Shearwater Petrel 1 & 2/Perdix/Perdix AI/NERD 2 펌웨어 v71 공개 주의사항

버전 71 2019.09.10

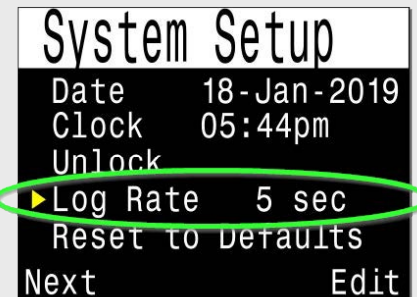
Surface GF 표시가 추가되었습니다. 수면 가까이에 있을 때 압력경사도 인자를 표시합니다. 현재 수심의 압력경사도 인자를 표시하는 GF99와는 다릅니다. 표시 가능한 곳은 다음과 같습니다.

- 표준 정보 스크린(예: 오른쪽 버튼을 몇 번 누른 후)
- 메인 스크린 공란에 설정 가능
- NDL 교체로 설정 가능(감압이 필요할 때 NDL 자리에 표시)

Surface Gf는 수면으로 즉시 상승했을 때 나타나는 압력경사도 인자입니다

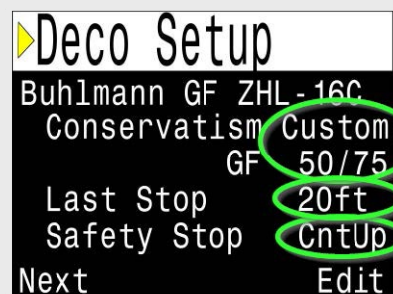
로그 샘플링 속도를 2, 5 또는 10초로 설정 가능합니다(기존에는 10초로 고정). 샘플링 속도가 빨라지면 기록해야 하는 데이터가 많아지므로 다운로드 시간이 길어질 수 있습니다. 또한, 덮어쓰기를 하지 않는 한 저장할 수 있는 로그 양이 적어집니다. 예를 들면, 샘플링 속도가 10초일 때는 1,000시간 분량이 저장되지만, 샘플링 속도 2초의 경우에는 200시간밖에 저장되지 않습니다.

로그 속도를 2, 5 또는 10초로 설정 가능합니다

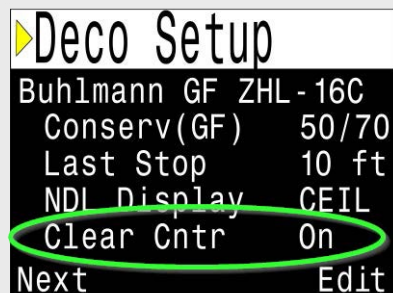
추가 “Deco Clear(감압 지우기)” 업카운터가 추가되었습니다.

감압을 지우면 카운터가 0부터 카운트를 시작합니다. 의무 감압 정지 후에 가질 추가 지속 시간을 재는 데 유용합니다. 감압이 필요하지 않았을 경우에는 안전 정지 구역(예: 20ft / 6m보다 얕은 곳)으로 들어가면 지우기를 시작합니다.

감압을 지우면 “Clear Counter(지우기 카운터)” 가 올라갑니다

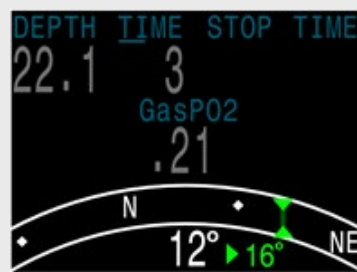
개선

나침반 디스플레이가 개선되었습니다. 'N', 'E', 'S' 그리고 'W'를 더 큰 글씨로 표시하였습니다.

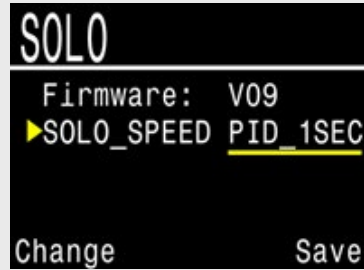
주변 장치 보드의 설정 변경 기능을 추가하였습니다.

SOLO (솔레노이드와 산소 컨트롤러) 보드에서 Solenoid Speed (솔레노이드 속도) 설정 조정 가능합니다. Petrel 의 “Bus Devices (버스 장치)” 페이지에서 주변 장치 보드를 확인할 수 있습니다. 해당 설정은 주변 장치에 저장됩니다.

“Bus Devices (버스 장치)” 페이지에서, “View (보기)”를 선택하여 자세한 정보와 설정 확인 가능

설정 조정이 가능할 경우, 본 화면에서 변경 가능. 해당 설정은 주변 장치에 저장됩니다.
